Westerpark Groen!
Tav: Dhr. M. Derckx
E-mail: info@mathieuderckx.nl
Betr: bomen Brettenpad

Amsterdam, 9 februari 2018

Op uw verzoek is gekeken naar de gevolgen van de voorgenomen bouwwerkzaamheden binnen het plan Westerpark West op de essenrij die aan beide zijden van het Brettenpad staan.

Verandering in grondwaterstand in het freatisch pakket bij normale neerslag in meters. Van links naar rechts geplande parkeerkelders 2B, 2A, 1B en 1A (Tauw 2015, bijlage 8).

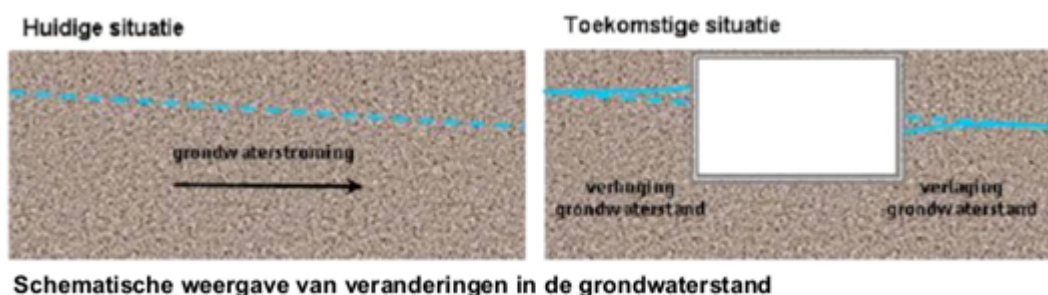
Het niet te onderschatten probleem bij grote bakken onder het grondwaterniveau is de invloed die ze hebben op het grondwaterpeil.⁵ Uit het rapport van Tauw (2015)⁶ blijkt, dat de grondwaterstroom van zuid naar noord gaat. De bouw van de parkeerkelders (diepte: 4 en 7 m beneden maaiveld (-mv.)) veroorzaakt volgens de berekeningen van Tauw een verhoging van ca. 10 cm aan de zuidkant en een verlaging van 5-30 cm aan de noordkant van de kelder. Zij veronderstellen dat de bomen daar waarschijnlijk geen hinder van ondervinden, omdat deze momenteel een ontwatering hebben van 1,4 m –mv. en dus

waarschijnlijk een hangwaterprofiel hebben. Een verlaging naar 1,7 m –mv. heeft **in die situatie** geen effect op de bomen.⁷ Tauw doet de aanbeveling hier een nader onderzoek naar te laten doen.

Op verzoek van Pinnacle heeft Copijn Boomspecialisten een Bomen Effect Analyse (BEA) opgesteld, om knelpunten te analyseren voor de bomen op en naast het her in te richten bouwterrein.⁹ Helaas is bij de essen niet dieper dan 100 cm geboord (en niet gegraven) en is dus niet duidelijk of de bomen een hangwater- dan wel een grondwaterprofiel hebben.¹⁰ Uit de bodemopbouw in de eerste 100 cm blijkt wel, dat de bomen in een vrij goed doorwortelbare standplaats hebben, dus het is niet denkbeeldig dat ze tot tenminste ca. 120 à 130 cm diepte wortelen en profiteren van het grondwater via de capillaire werking van de bodem. Indien dat laatste het geval is, kunnen de bomen wel degelijk te maken

Het onderzoek van Copijn dient derhalve uitgebreid te worden met het graven van enkele bodemprofielen, met name in de essenrij ter hoogte van de diepste parkeerkelders (1A en 2A?). Daarnaast kan het informatief zijn om de oorzaak van het opmerkelijk droge profiel in oktober 2017 te achterhalen.

krijgen met verdrogingsproblemen, omdat dan hun meest stabiele watervoorziening tot 30 cm diepte gezakt is. In dat geval moeten maatregelen genomen worden als bijvoorbeeld het geleidelijk verlagen van de grondwaterstand. 'Geleidelijk' betekent over een aantal jaren verspreid, zodat de wortels mee naar beneden kunnen groeien.

Bezonningsstudie nieuwe situatie (links) in vergelijking met de oude situatie (rechts)

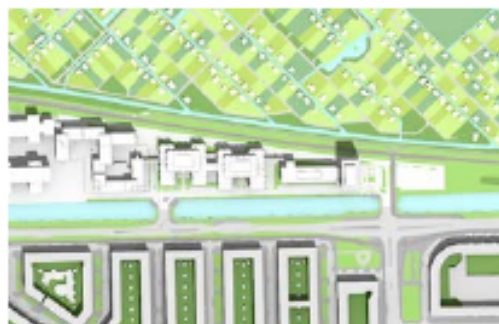
Uit de onderstaande bezonningsstudies in het rapport van *Westerpark West Masterplan update* mei 2016 is duidelijk op te maken dat het Brettenpad, en dus de essen in de nieuwe situatie in het voor- en najaar veel minder zon krijgen. Dat zal een negatieve invloed hebben op de conditie en de groeisnelheid van de bomen. Het gaat om een verandering van de bezonning. Dat de bomen in de huidige situatie bij de bestaande ING-toren op minder dan 10 meter staan, en levensvatbaar zijn, heeft te maken met het feit dat zij later zijn geplant dan de toren. Zij zijn aangepast aan deze situatie.

- De uitkraging tot de erfgrans vanaf een hoogte van ca. 16 m zal de hoogtegroei van de bomen gaan belemmeren en tot klachten leiden.
- Uit de bezonningsstudie is duidelijk op te maken dat het Brettenpad, en dus de essen in de nieuwe situatie in het voor- en najaar veel minder zon krijgen. Dat zal een negatieve invloed hebben op de conditie en de groeisnelheid van de bomen.

- Aangeraden wordt om de bebouwing op grotere afstand van de bomenrij te plannen om de lichtbeneming voor de bomen te beperken. In verband met de aspecten wortelgroei, windbelasting en opvang van licht, die nodig zijn om de bomenrij duurzaam in stand te houden, is de gewenste afstand tussen bebouwing en bomenrij minimaal 5 m, maar een afstand van 7,5 m (of beter nog van 10 m) heeft de voorkeur.
